## **Reactienota vooroverleg ontwerpbestemmingsplan 'Hilaard – Hoptilsterdyk 28'**

Op grond van artikel 3.1.1 van het Besluit ruimtelijke ordening is het conceptontwerpbestemmingsplan 'Hilaard – Hoptilsterdyk 28' op 31 juli 2023 voor vooroverleg gedeeld met het Wetterskip Fryslân, de provincie Fryslân en de brandweer (Veiligheidsregio). Hieronder wordt de inhoud van de ontvangen vooroverlegreacties samengevat en volgt per punt het gemeentelijke commentaar.

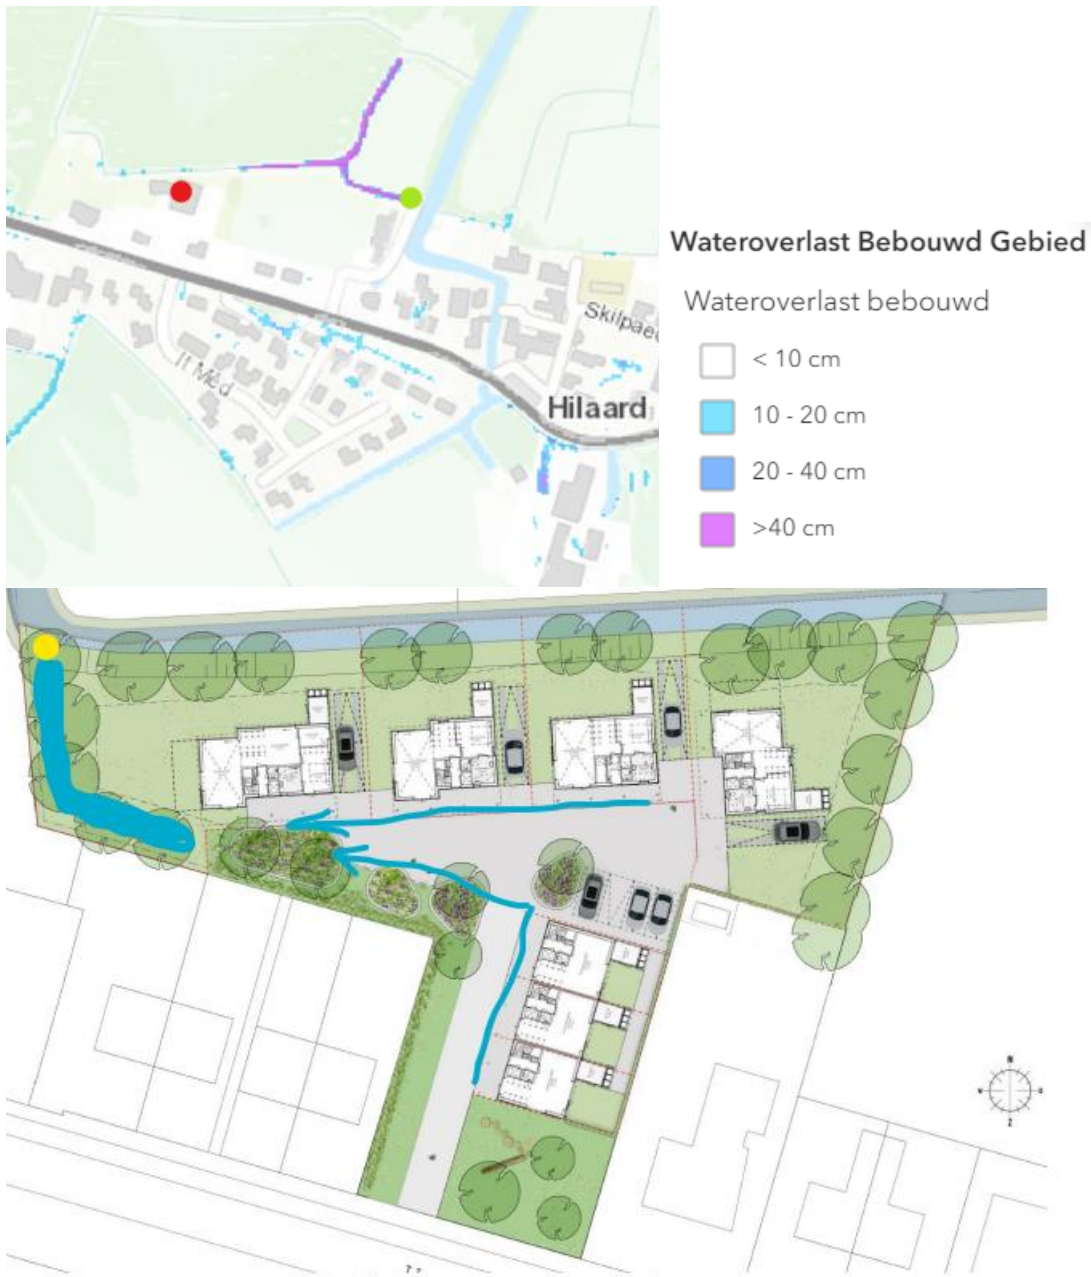
Bij een toename van 200 m<sup>2</sup> aan verhard oppervlak is watercompensatie vereist (10% van toename verharding in vorm van oppervlaktewater of waterberging). In de waterparagraaf wordt aangegeven dat er geen compensatie nodig is vanwege beperkte toename verhard oppervlak, hier zijn toch enige twijfels over. In de waterparagraaf staat dat in de bestaande situatie 1.270 m<sup>2</sup> is verhard of bebouwd. Wij komen zelf echter op 1.174 m<sup>2</sup> uit.

In de waterparagraaf staat dat in de nieuwe inrichting zorgt voor 1.400 m<sup>2</sup> aan verharding en bebouwing. Daarbij zijn bij de aangegeven oppervlakte in de nieuwe situatie niet alle bebouwingmogelijkheden meegenomen, zoals in de regels beschreven mogelijkheid tot het bouwen van bijgebouwen (50 m<sup>2</sup> per hoofdgebouw). Ook terrassen en vergunning vrije bouwwerken tellen mee in de toename verhard oppervlak, als stelregel gaan we uit dat er minimaal 50 % van de achtererfgebieden als verhard oppervlak moeten worden meegenomen. Graag ontvangen wij onderbouwing met berekening van bestaand en nieuw verhard oppervlak (incl. 50 % van achtererfgebieden) waardoor ons duidelijk wordt of er compensatie nodig is.

Voor de compensatie zou dan een bergings- / zaksloot in een openbare groenstrook een goede optie zijn (blauw vlak in bovenstaand inrichtingsplan). Deze zou dan met een geknepen afvoer (gele stip, maximaal 1,33l/s/ha vlg. Leidraad) kunnen overstorten naar de schouwsloot om weer ruimte te maken in de berging.

In het veld is het bestaand bebouwd- en verhard oppervlak (1.270 m<sup>2</sup>) nauwkeurig nagerekend. Naar aanleiding van uw vooroverlegreactie is het verhard oppervlak in de nieuwe situatie opnieuw berekend. Deze nieuwe berekening, die uitkomt op een totaal 1.441 m<sup>2</sup> verhard oppervlak in de nieuwe situatie, voegen wij toe aan de waterparagraaf.

In deze nieuwe berekening zijn wij uitgegaan van een bebouwings- en verhardingspercentage van 90% in het achtererfgebied van de rijwoningen, 50% van de vrijstaande woningen op de kleinere tussenkavels én 20% van de vrijstaande woningen op de ruime hoekkavels. Gelet op de omvang van de kavels is het niet aannemelijk dat elk achtererfgebied voor 50% wordt bebouwd of verhard. De rijwoningen hebben een klein achtererfgebied van ca. 40 m<sup>2</sup>. Het is aannemelijk dat dit achtererfgebied bijna volledig wordt verhard. Twee vrijstaande woningen op de ruimte hoekkavels hebben een achtererfgebied van ca. 300 m<sup>2</sup>. Het is, gelet op de omvang van het achtererfgebied, de aanwezigheid van bomen (buiten de beschermde bomenrij), de bebouwingmogelijkheden (max. 50 m<sup>2</sup> aan bijgebouwen) en het feit dat de parkeerplaatsen in half-verharding worden uitgevoerd, niet realistisch dat de helft van het achtererfgebied zal worden verhard.

In de waterparagraaf staat nu nog abusievelijk dat de parkeerplaatsen op eigen terrein zijn meegenomen in de berekening van de oppervlakteverhardingen in de nieuwe situatie. Dit klopt

niet. De parkeerplaatsen op eigen terrein worden uitgevoerd in een waterdoorlaatbare half-verharding. De toename in bebouwd- en verhard oppervlak is daarmee minder dan 200 m<sup>2</sup> t.o.v. de huidige situatie. Watercompensatie is daarmee niet verplicht.

De aanleg van de voorgestelde zaksloot achten wij echter niet haalbaar- en wenselijk. Deze zaksloot zou ten koste gaan van beschermde bomenrij rondom het plangebied. Het behoud van deze bomenrij is het kader van klimaatadaptatie (hittestress), biodiversiteit en ruimtelijke inpassing zeer gewenst.

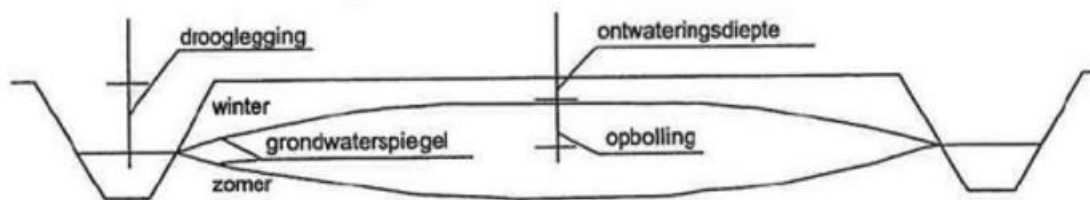
De sloot achter de projectlocatie staat in de legger van het Wetterskip als zowel schouwwater, als hoogwatervoorziening (meestal t.b.v. funderingen). Het schouwwater kent een onderhoudsplicht voor de aanliggende percelen, volgens de leidraad watertoets heeft het de voorkeur dat dit niet aan particulier terrein grenst, maar dan een openbaar toegankelijke onderhoudstrook wordt aangehouden.

Mocht dit niet mogelijk zijn (en lijkt in dit plan niet echt een optie) kent de leidraad ook de mogelijkheid het onderhoud vast te leggen bij de nieuwe bewoners via een kettingbeding in de notariële akte.

Voorkeur vanuit het Wetterskip is dat er met de aanliggende grondeigenaar een z.g. eenzijdig onderhoud wordt overeengekomen, zodat het jaarlijkse onderhoud vanaf het achterliggende agrarische perceel kan worden uitgevoerd.

Met de aanliggende grondeigenaar van het agrarisch perceel zal getracht worden eenzijdig onderhoud wordt overeengekomen, zodat het jaarlijkse onderhoud vanaf het achterliggende agrarische perceel kan worden uitgevoerd. Indien dat niet lukt dan zal middels een kettingbeding in de notariële akte en koopovereenkomst het onderhoud bij de nieuwe bewoners vast te leggen.
